RESOLUCION No.

POR MEDIO DE LA CUAL SE OTORGА UN PERMISO DE OCUPACIОN DE CAUCE Y SE TOMAN OTRAS DETERMINACIONES

Qué atención al trámite ambiental, se evaluó la solicitud presentada, se realizó visita técnica el 07 de octubre del junio de 2025, generándose el Informe Técnico N° **IT-08150-2025** del 14 noviembre de 2025, dentro del cual se formularon las siguientes observaciones y conclusiones las cuales son parte integral del presente acto administrativo:

Ilustración N° 4. Localización del sitio proyectado para el reemplazo de obra con cruce vial N°1

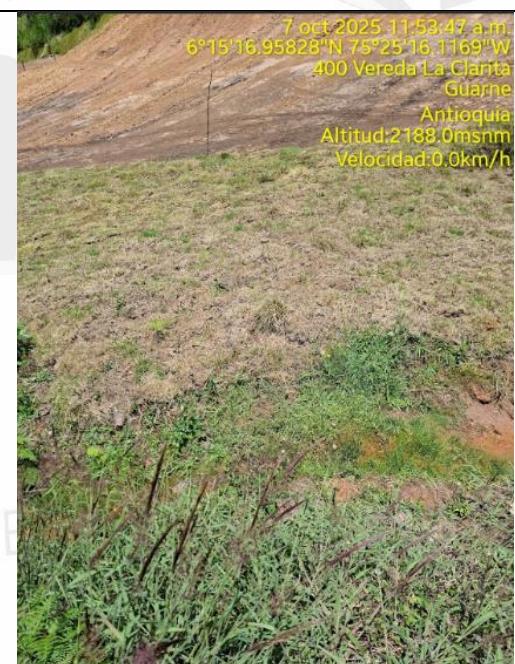
Se realiza visita ocular al sitio de interés con el fin de verificar las condiciones existentes de las obras de drenaje y del entorno físico. En el recorrido se observa una obra de cruce existente, conformada por una tubería Novafort de 16" de diámetro, la cual será reemplazada por una nueva estructura de cruce vial (Obra de Cruce N° 1), proyectada con una tubería de 27" de diámetro.

En el punto correspondiente a la obra de cruce vial N°2, se constata que no existe actualmente infraestructura hidráulica instalada, por lo que el sitio se mantiene en condiciones naturales.

Ilustración N° 6. Condiciones existentes

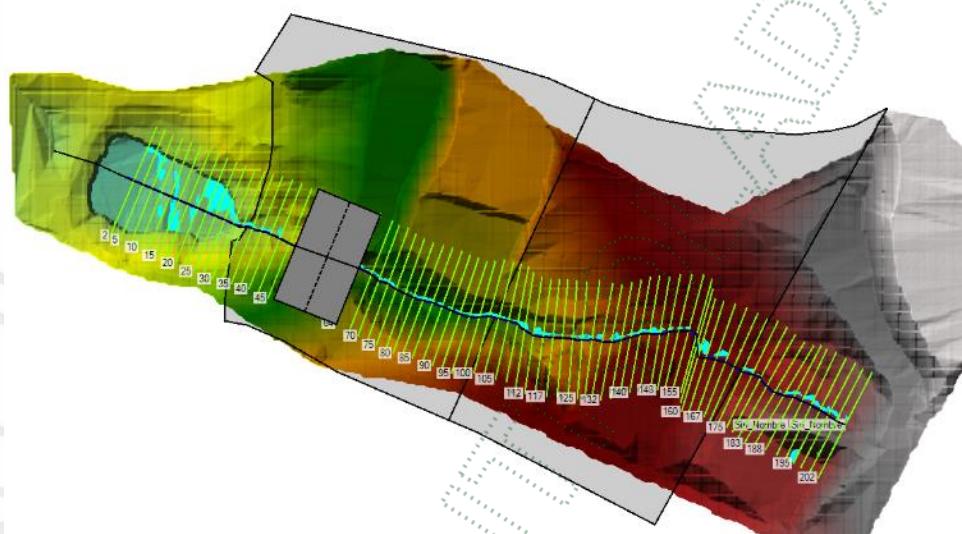
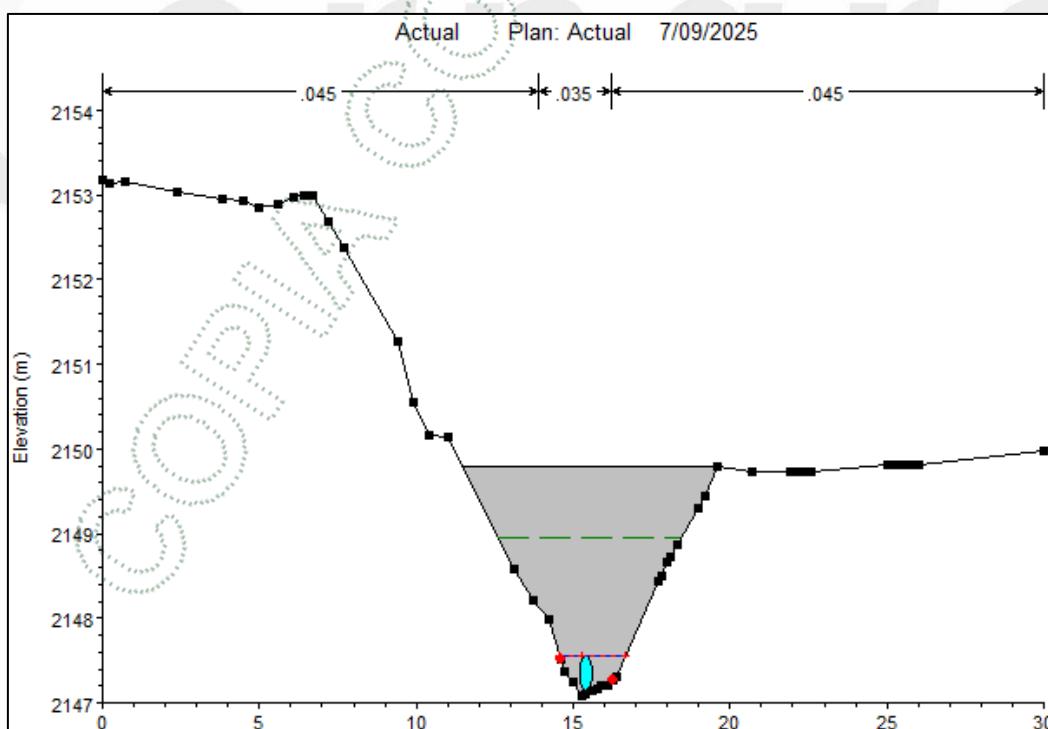
Para la modelación en las condiciones actuales se consideran las condiciones existentes de los predios de interés, en el predio con FMI: 020-77623 se encuentra implementada una tubería de 16" de 17.00 metros de longitud, como obra de cruce vial, la cual según el estudio hidráulico presentado no cuenta con capacidad hidráulica obra el paso del Tr=100 años de la Quebrada objeto de estudio, por lo tanto se propone reemplazarla con una nueva obra de cruce en tubería de 27" y la implementación de una obra nueva en el FMI: 020-77624

Ilustración N° 9. Perfil Longitudinal Obras permanentes proyectadas (cruce vial N°1 y 2)

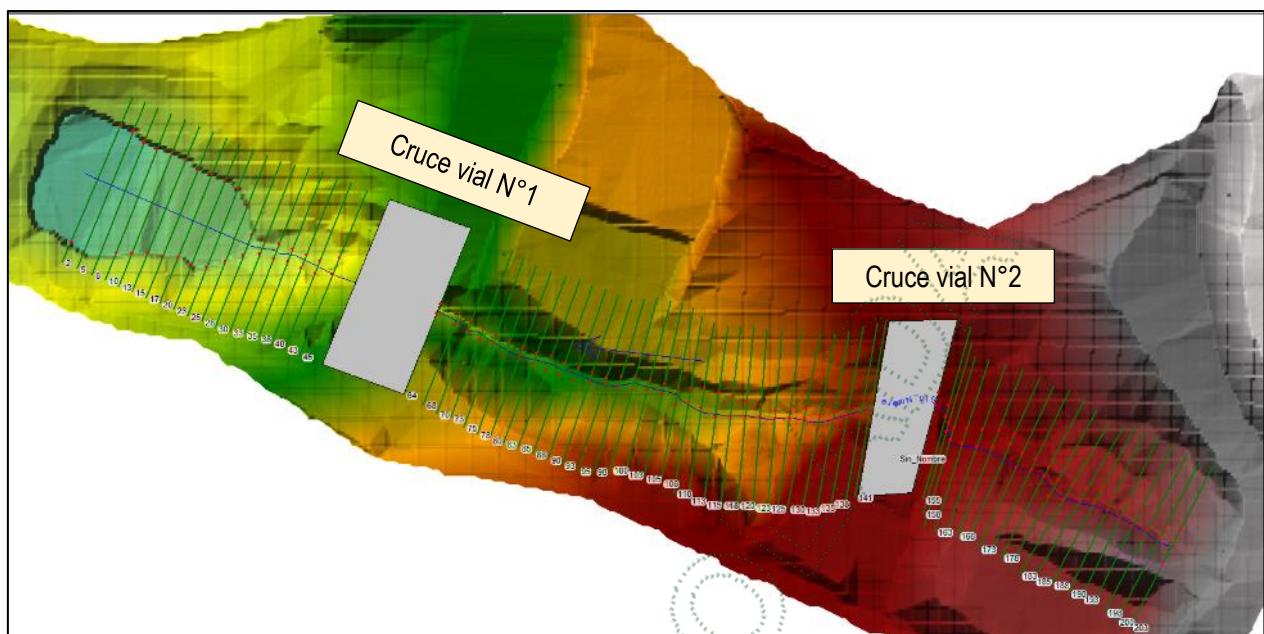
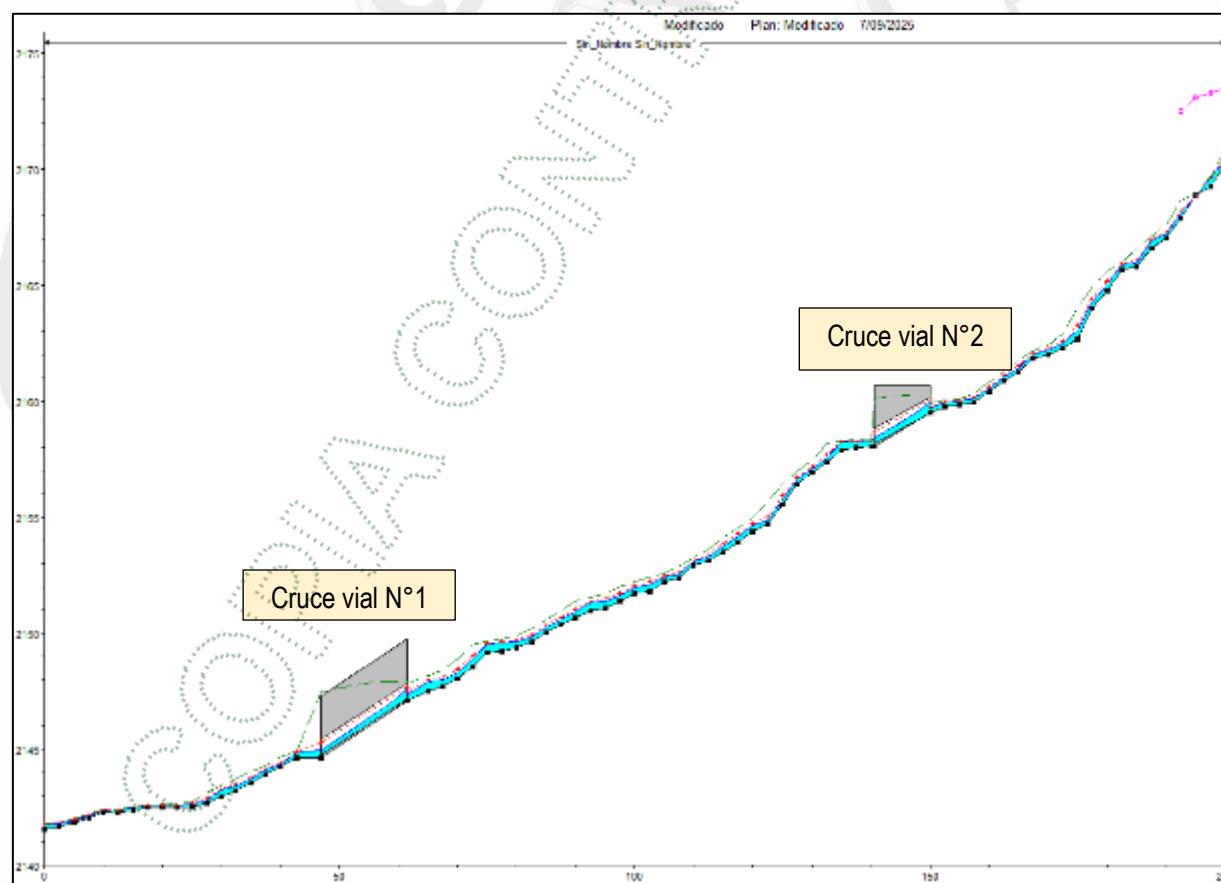
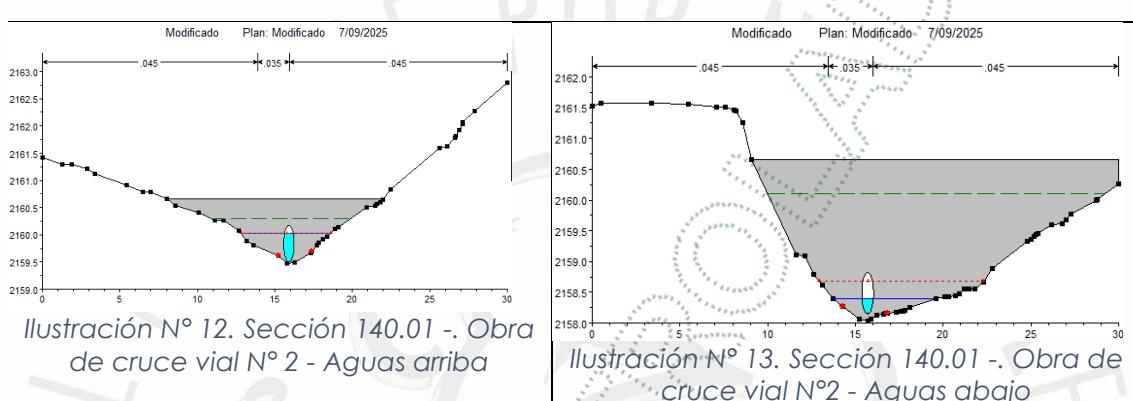
Al verificar el comportamiento de los parámetros velocidad y lámina de agua de la fuente de estudio, se evidencia que no existen variaciones significativas, estas se encuentran entre los límites establecidos en la Guía de Rondas Hídricas del MADS al presentar incrementos menores al 10% en las velocidades y 30 cm en la lámina de agua, bajo los escenarios existente y a futuro con las obras implementadas

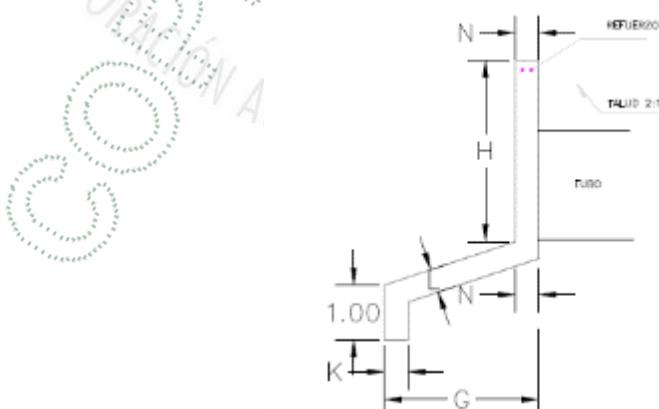
Se estima la socavación general, obteniéndose un valor máximo de la socavación por el método de Campo-Ordoñez de 0.64 m, con valor promedio de 0.02 m. Cabe recordar que este análisis fue adelantado con base en los resultados del modelo hidráulico obtenidos para el caudal asociado al periodo de retorno de 100 años.

Del anterior análisis se asumirá como profundidad de socavación un valor de 1.00 m los cuales serán medidos a partir del fondo del canal, para la profundidad de desplante de las llaves anti socavación.
